Aménagement hydraulique des coteaux viticoles de Cerseuil (51) – ASA de Mareuil-le-Port

Note Complémentaire à la demande d'autorisation environnementale N°03

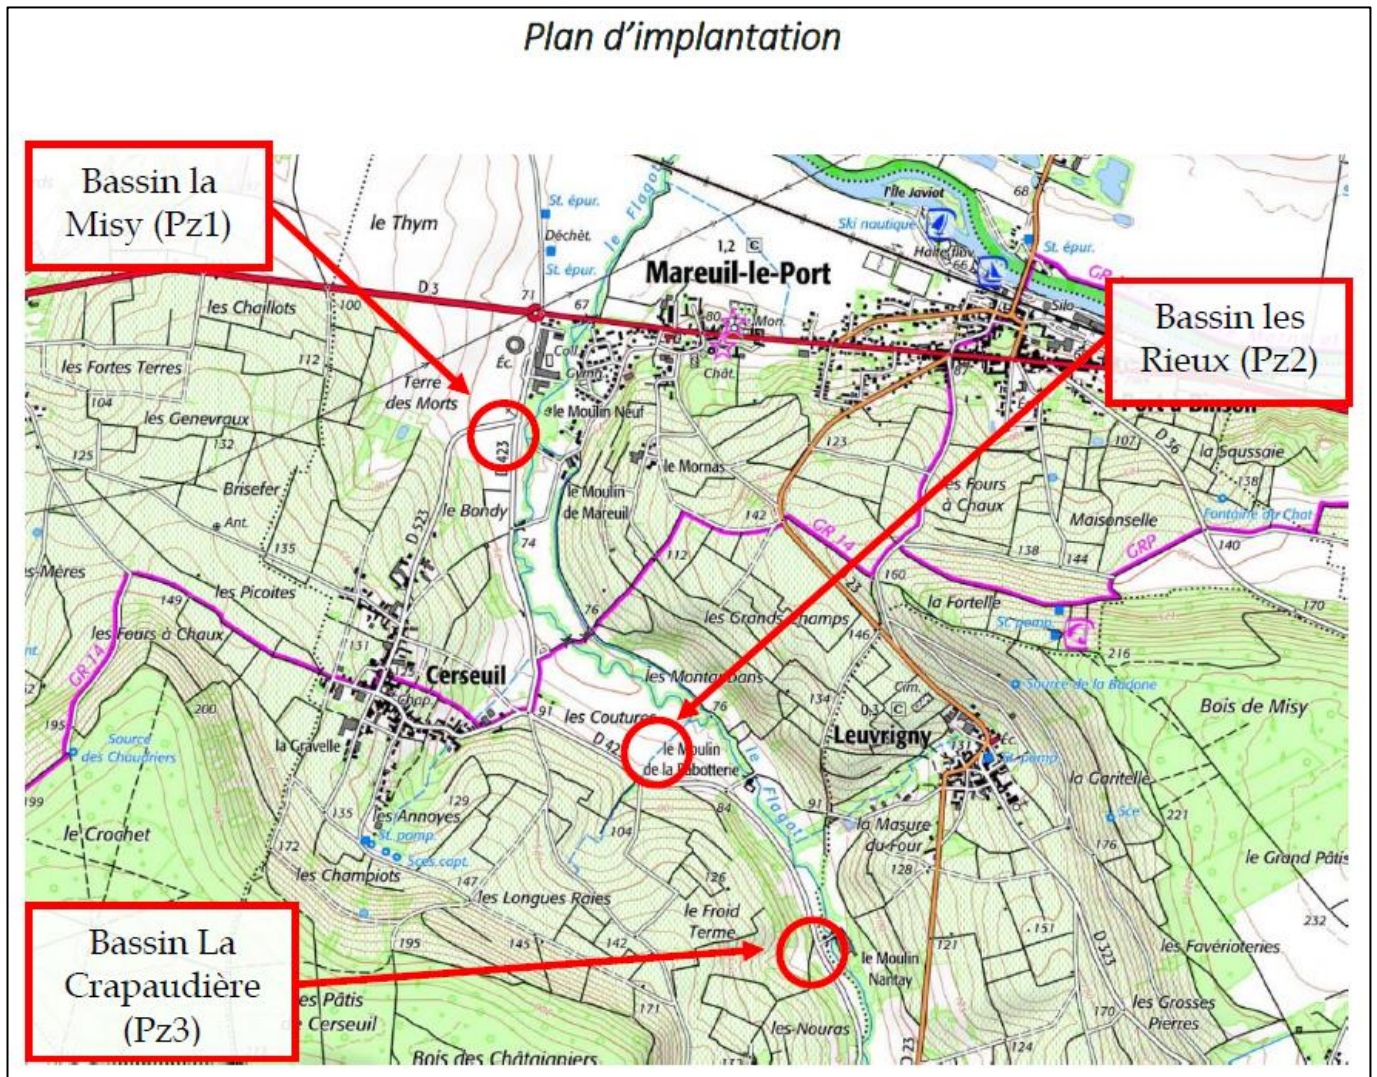
La présente note concerne plus particulièrement les modifications demandées par le service risque de la DDT uniquement sur le bassin « la Protection du Village ».

La présente note technique décrit d'une part le projet initial et son mode de gestion des eaux pluviales, et d'autre part, par comparaison avec celui-ci, le mode de gestion envisagé dans le projet actuel. Les éléments modifiés sont en gras dans la colonne de droite.

Projet initial	Projet actuel
Le bassin « la protection du village » aura une côte de fond de bassin à – 2,00 m par rapport au terrain naturel.	Le bassin « la protection du village » aura une côte de fond de bassin à – 1,70 m par rapport au terrain naturel.
Les côtes de fond bassin des trois compartiments sont : <ul style="list-style-type: none"> • 125,60 m NGF • 124,18 m NGF • 122,91 m NGF 	Les côtes de fond bassin des trois compartiments sont : <ul style="list-style-type: none"> • 125,90 m NGF • 124,48 m NGF • 123,21 m NGF
Le volume d'eau nominal NE est de 7 580 m ³ .	Le volume d'eau nominal NE est de 5 393 m³ .
Le volume d'eau NPHE est de 8 741 m ³ .	Le volume d'eau NPHE est de 6 791 m³ .
Le volume de protection décennal à atteindre est de 5 725 m ³ à comparer avec notre volume NE de 7 580 m ³ .	Le volume de protection décennal à atteindre est de 5 725 m ³ à comparer avec notre volume NE de 5 393 m³ ; soit un delta déficitaire de 332 m³ .

Le débit de fuite est composé d'un système de simple ajoutage à débit régulé à 50 l/s.	<p>Le débit de fuite est composé d'un système de double ajoutage.</p> <p>Le premier débit régulé à 50 l/s.</p> <p>Le deuxième débit est actif à partir de 67% du volume de remplissage des 3 compartiments du bassin la protection du village soit à la côte 125,33 m NGF (soit après un volume de stockage de 3 595 m³). Le volume de remplissage restant, soit 1 798 m³ (5 393 m³ – 3 595 m³) se vidangera à double débit de fuite soit 50 l/s + 20 l/s = 70 l/s.</p> <p>Le nouveau volume de protection décennal est alors de 5 013 m³ à comparer à notre volume d'eau nominal NE de 5 393 m³ soit un delta bénéficiaire de 380 m³.</p> <p><u>Le volume de protection décennal initial est donc respecté.</u></p>

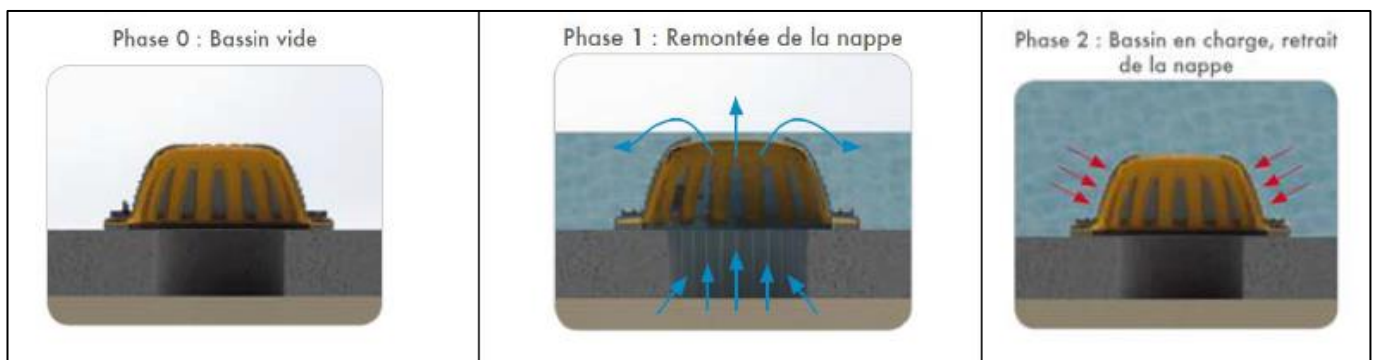
En complément des géomembranes, il est nécessaire de mettre en œuvre une solution technique pour permettre de contrecarrer l'effet de la remontée de nappes.

Deux solutions sont envisageables pour gérer les sous pression liées à la remonté des eaux possibles à la côte du bassin :

- Dalle béton en fond de bassin : **solution non retenue** car cela serait très onéreux.
- Soupape de décompression en fond de bassin : **solution retenue.**

La soupape de décharge est destinée à compenser les sous-pressions dues aux montées des nappes phréatiques. Lorsque les soupapes sont ouvertes, elles permettent :
